ECE/TRANS/WP.29/2008/17  
13 décembre 2007

Proposition de complément 31 à la série 03 d'amendements au Règlement n° 37  
(Lampes à incandescence destinées aux véhicules à moteur et à leurs remorques)

Communication du Groupe de travail de l'éclairage et de  
la signalisation lumineuse (GRE)\*

« CATÉGORIE H15 Feuille H15/1

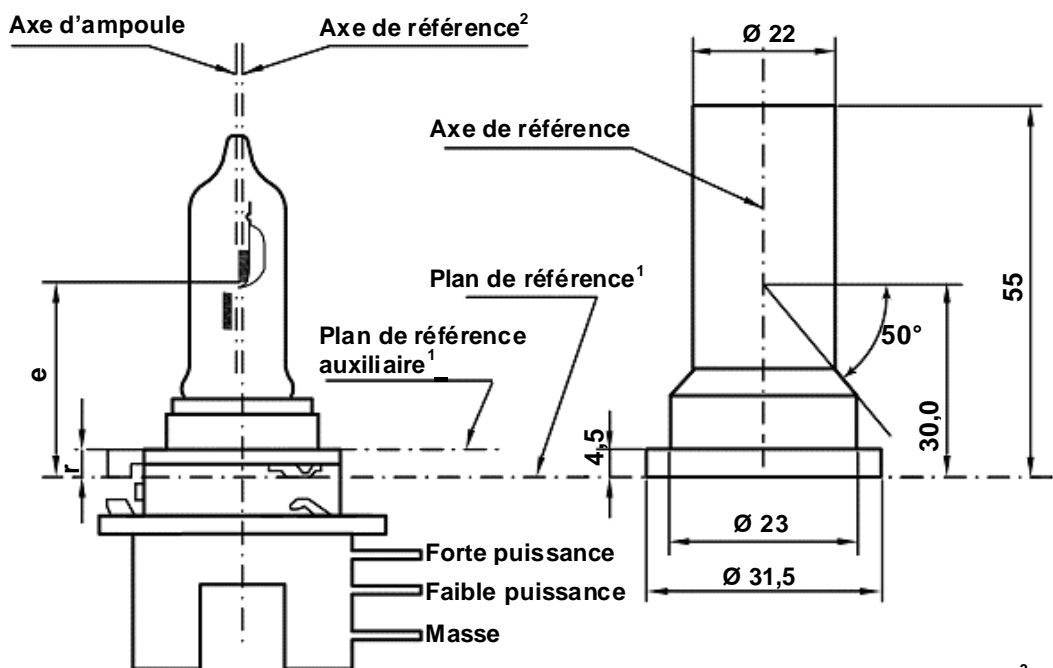
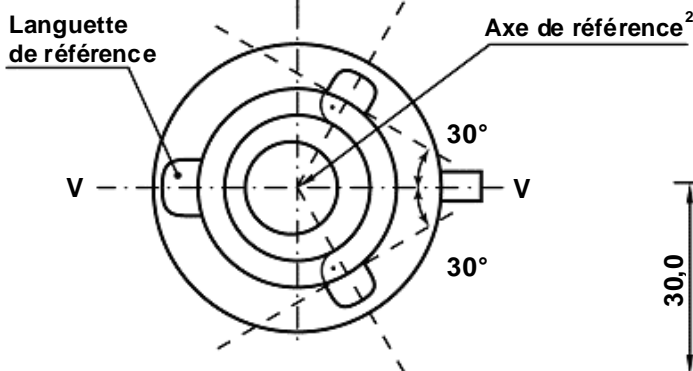
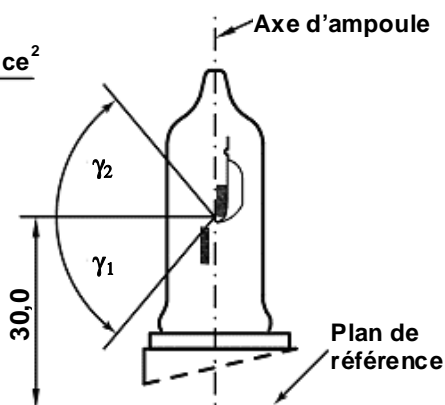
Feuilles H15/1 à H15/5, modifier comme suit:

<sup>2</sup> L'axe de référence est l'axe perpendiculaire au plan de référence, qui passe par l'intersection des deux perpendiculaires, comme indiqué dans la figure 2, feuille H15/1.

<sup>3</sup> L'ampoule et les fixations ne doivent pas dépasser l'enveloppe, comme indiqué dans la figure 3. L'enveloppe est concentrique à l'axe de référence.

<sup>4</sup> L'ampoule doit être exempte de distorsion optique entre les angles  $\gamma_1$  et  $\gamma_2$ , comme indiqué dans la figure 4. Cette exigence s'applique à l'ensemble de la circonférence de l'ampoule entre les angles  $\gamma_1$  et  $\gamma_2$ .
